# 坂出発電所 5号機建設設計画

## 環境影響評価方法書の補足説明資料

令和7年12月  
四国電力株式会社

騒音・振動の調査位置および都市計画用途地域の指定状況

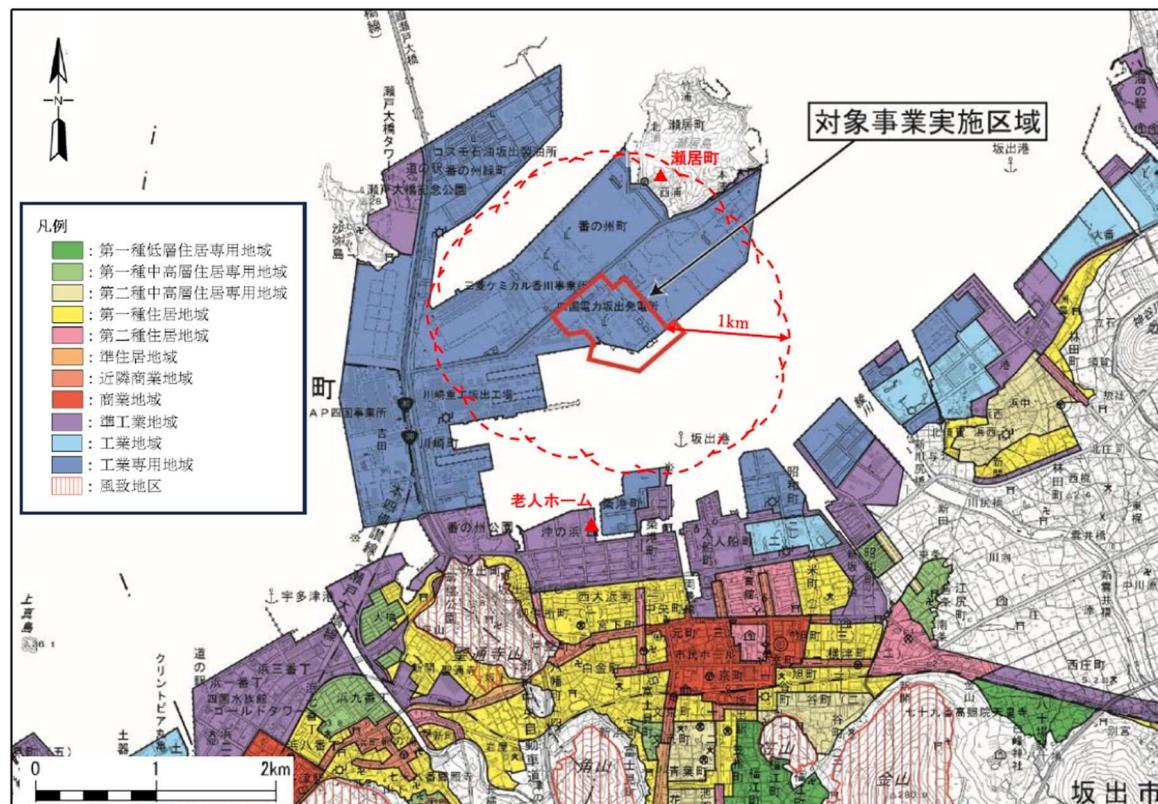
騒音・振動等の調査位置について、瀬居島と対岸の坂出市街地の2地点があるが、どの様な考え方でこの調査位置を設定したのか。

発電所の設置に係る環境影響評価の手法については、発電所アセス省令において、一般的に選定される手法が参考手法として定められており、その具体的な内容については、「発電所に係る環境影響評価の手引（令和7年2月、経済産業省）」（以下、「発電所アセスの手引」）において解説されています。

同手引では、周辺地域の騒音・振動測定の調査位置については、原則として、対象事業実施区域及びその周辺1kmの範囲内において、環境保全のために特に配慮が必要な施設（学校、病院等）及び住宅の配置の状況を考慮して設定することとされています。

これを踏まえ、本事業における騒音・振動調査位置については、発電所の対岸にある最寄りの特に配慮が必要な施設（老人ホーム）の近傍1地点と最寄りの民家が存在する地域（瀬居町）の近傍1地点において調査を実施することとしています。

なお、対岸の老人ホーム近傍の調査位置は、対象事業実施区域から1km以上離れていますが、最寄りの特に配慮が必要な施設であるため調査位置として設定しました。同調査位置は、埋立により造成された地域であり、準工業地域となっています。
